## PROVINCIA DI GENOVA

Deliberazione n. 144

**OGGETTO:** Piano di Bacino Ambito 16 - Approvazione di variante non sostanziale ai sensi dell'articolo 10 comma 5 della L.R. 58/2009 relativa al torrente Rupinaro nei Comuni di Chiavari e Levi

**Carta delle fasce fluviali**

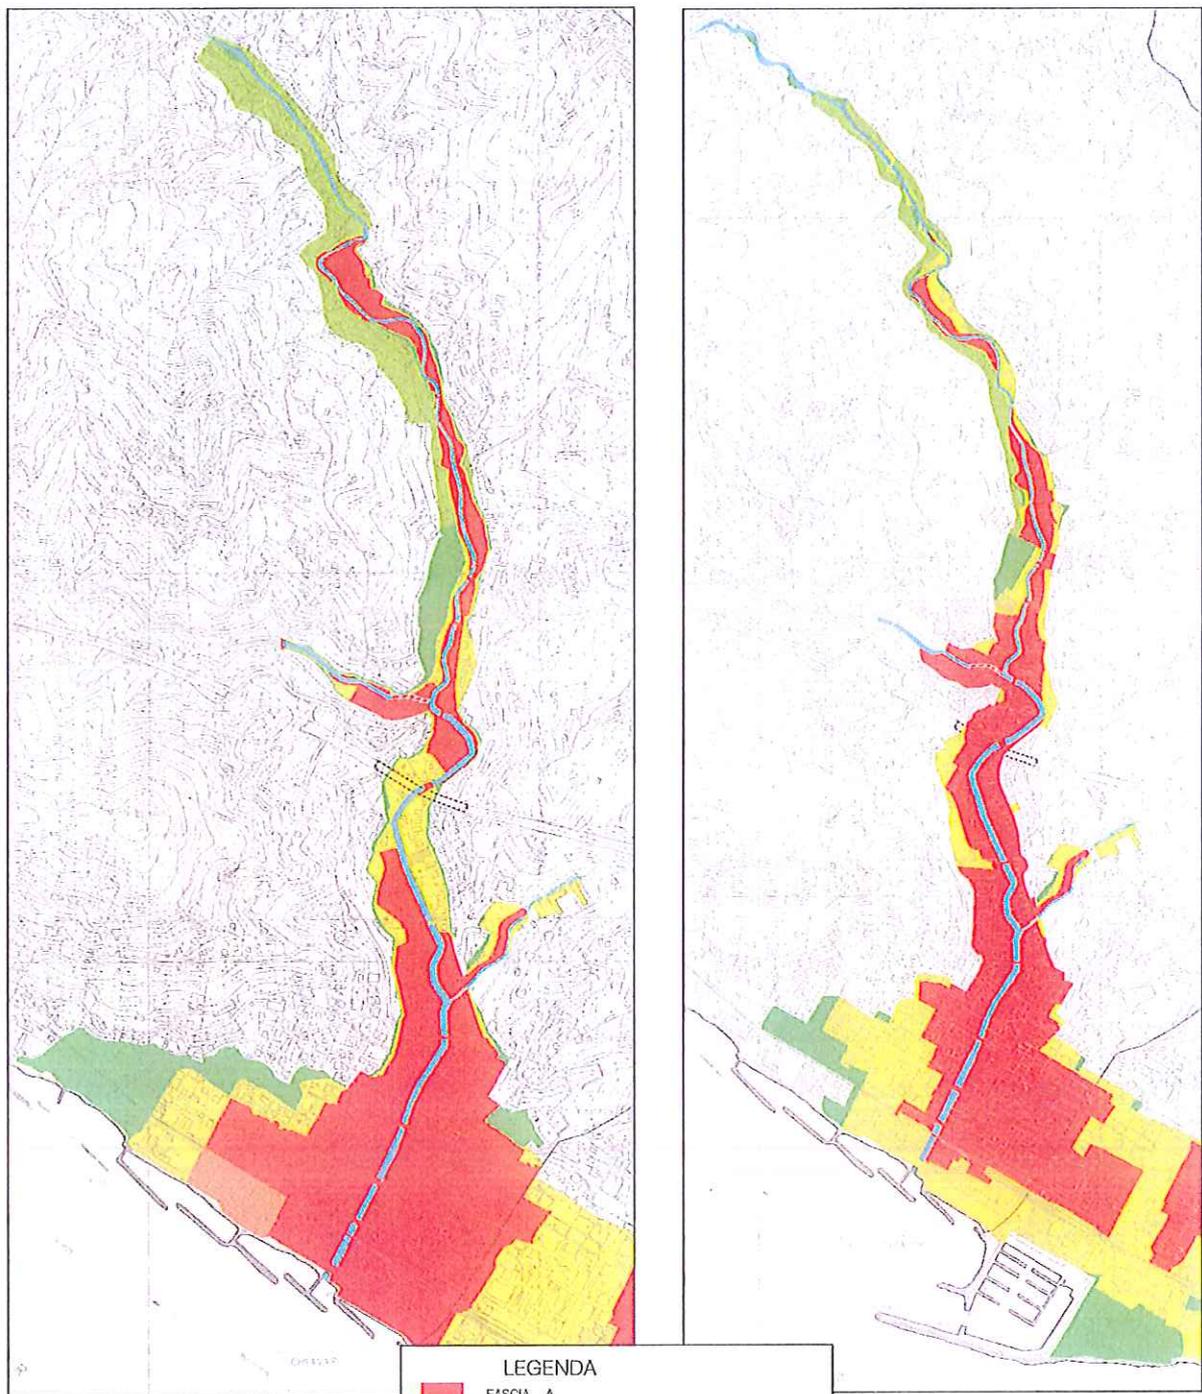
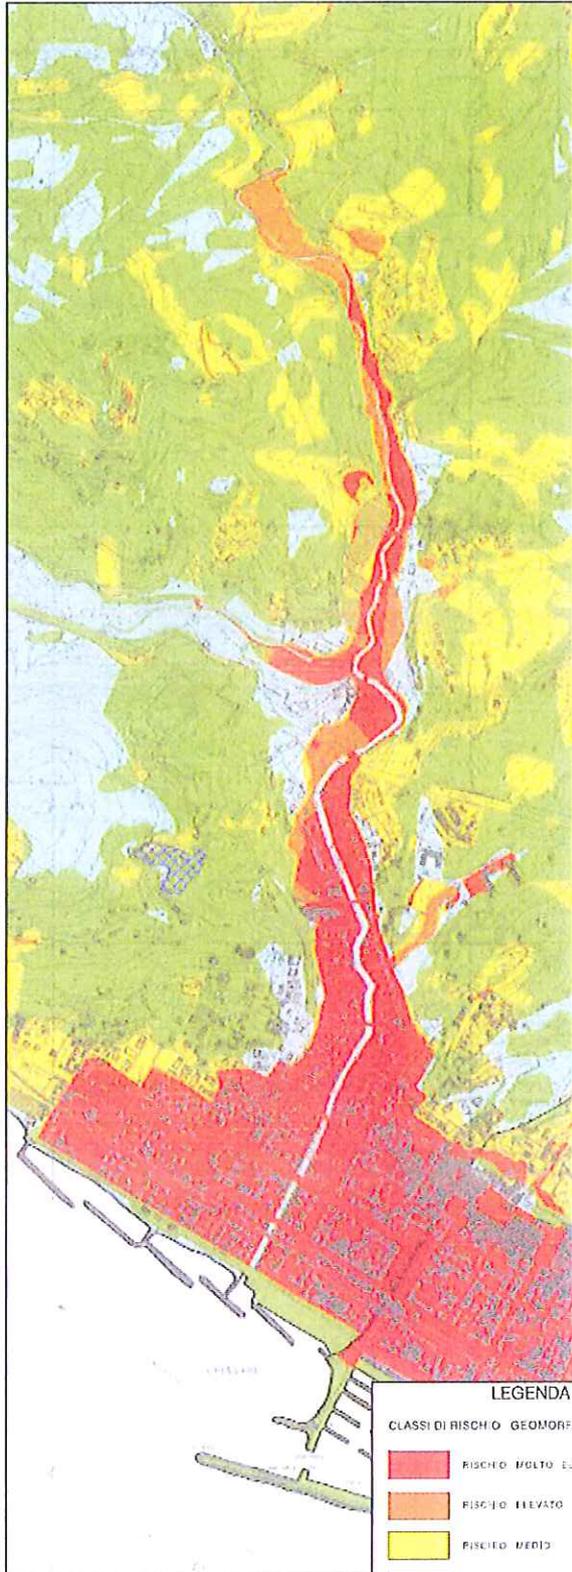
**Piano vigente**

**Proposta di modifica**

**Carta del rischio idrogeologico**

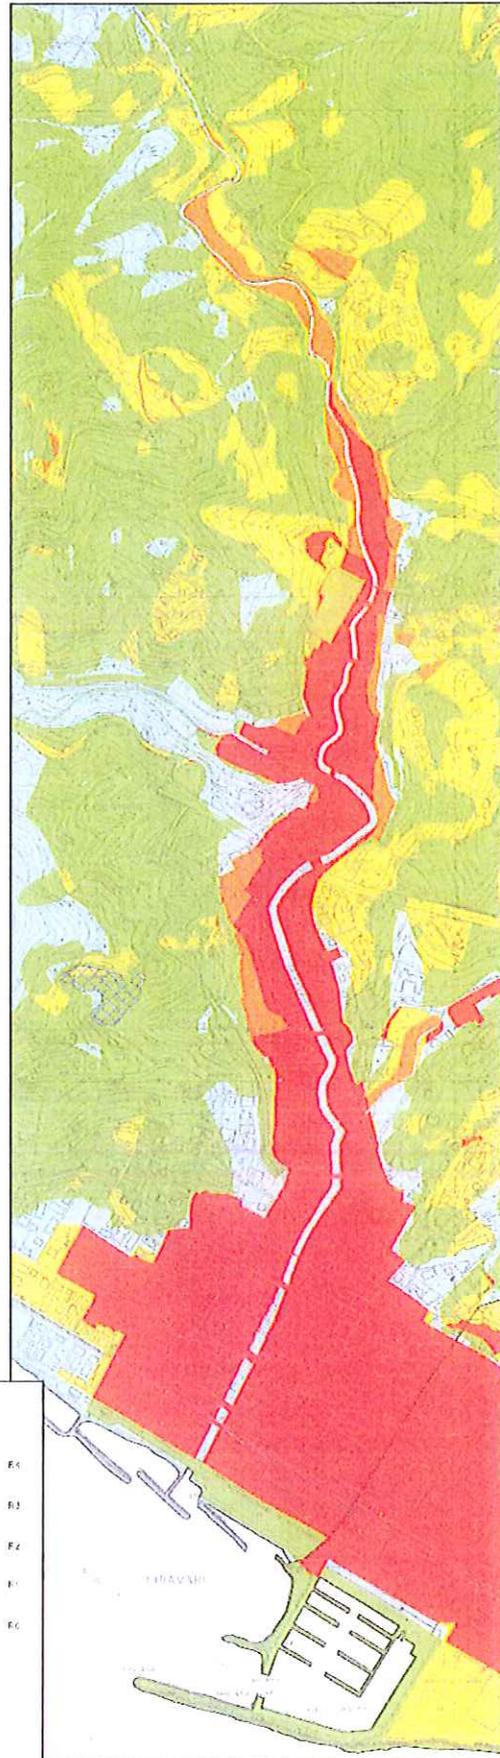
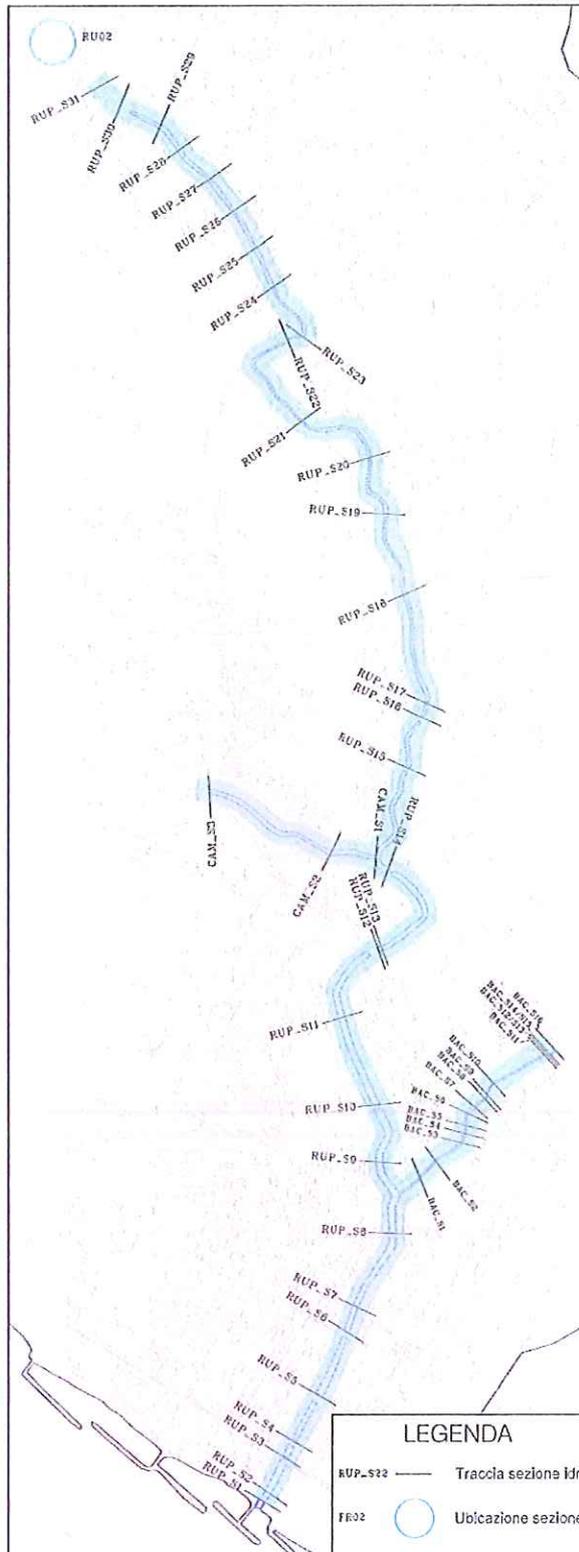
**Piano vigente**

**Proposta di modifica**

Carta delle tracce delle sezioni idrauliche e dei tratti indagati

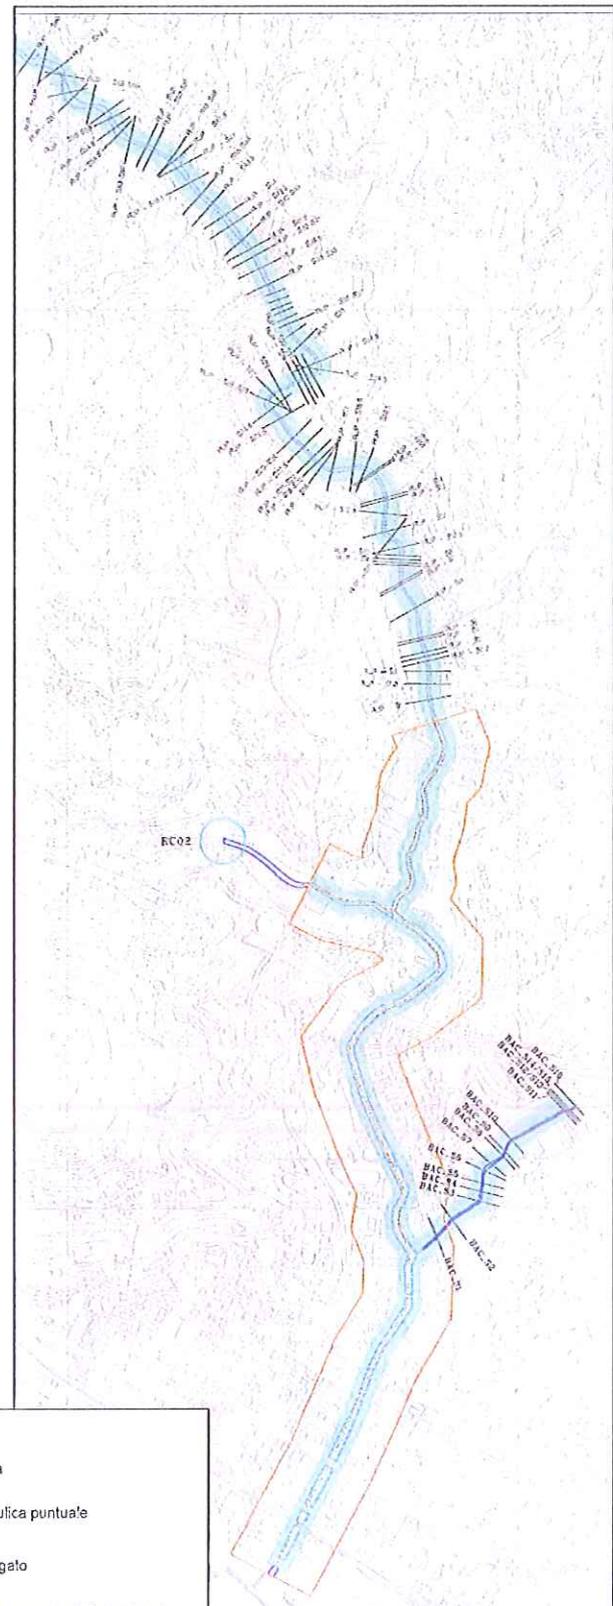
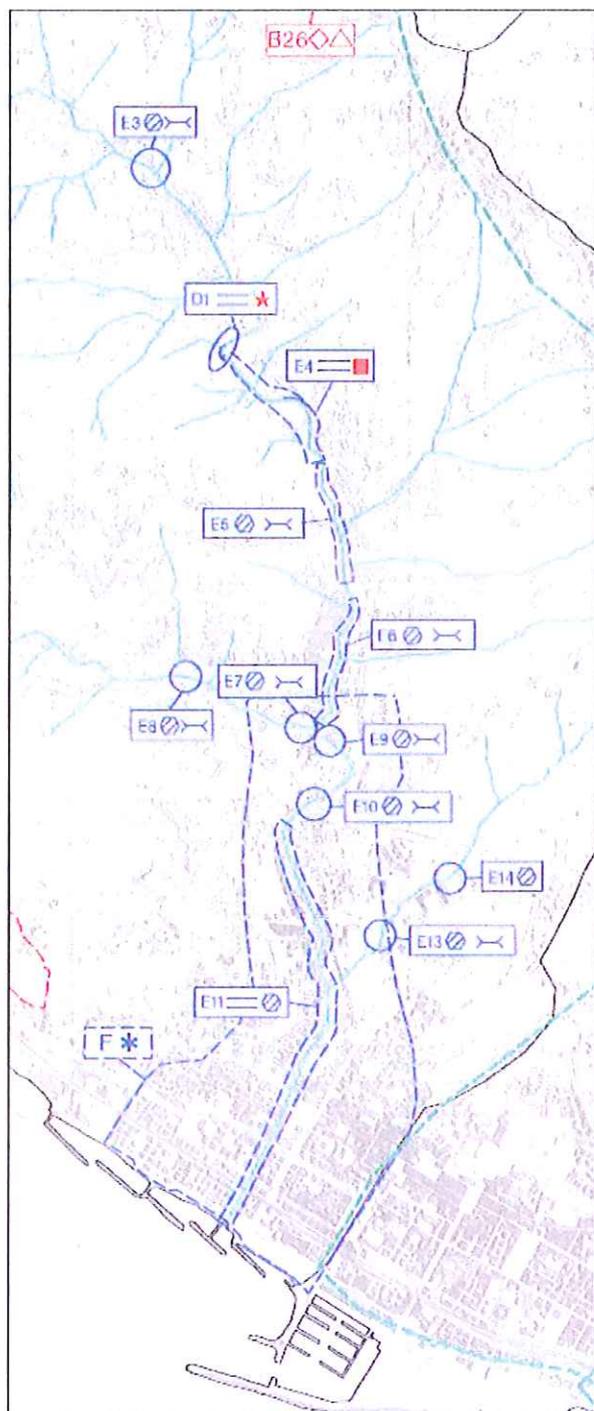
Piano vigente

Proposta di modifica

### Carta degli interventi

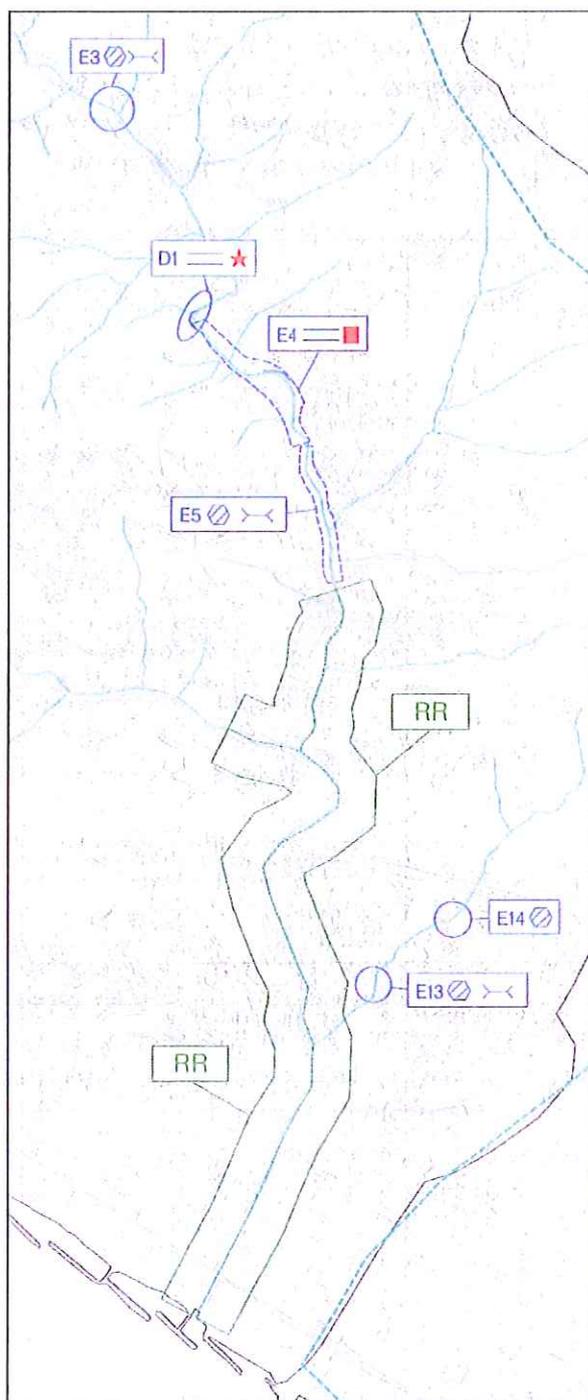
Piano vigente

Proposta di modifica

### Allegato C: verifiche idrauliche (stralcio)

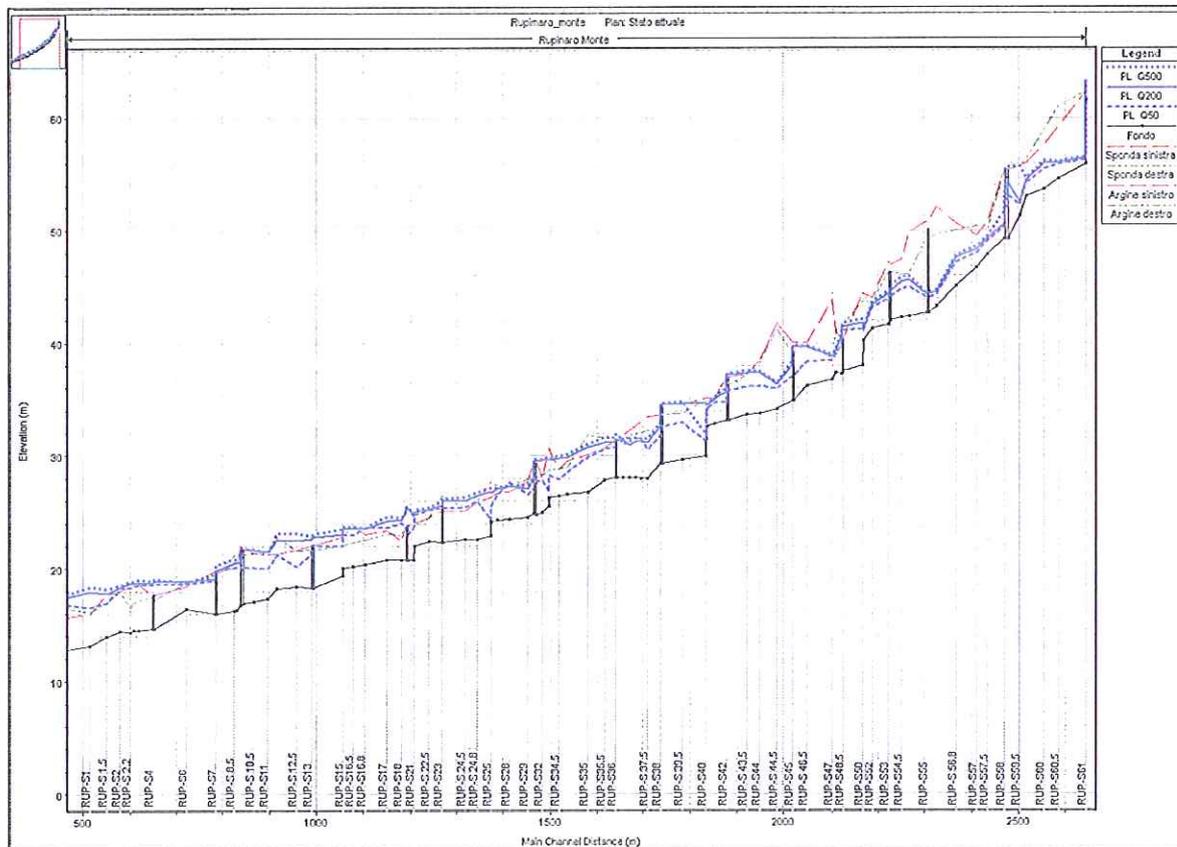
#### Piano vigente

#### Proposta di modifica
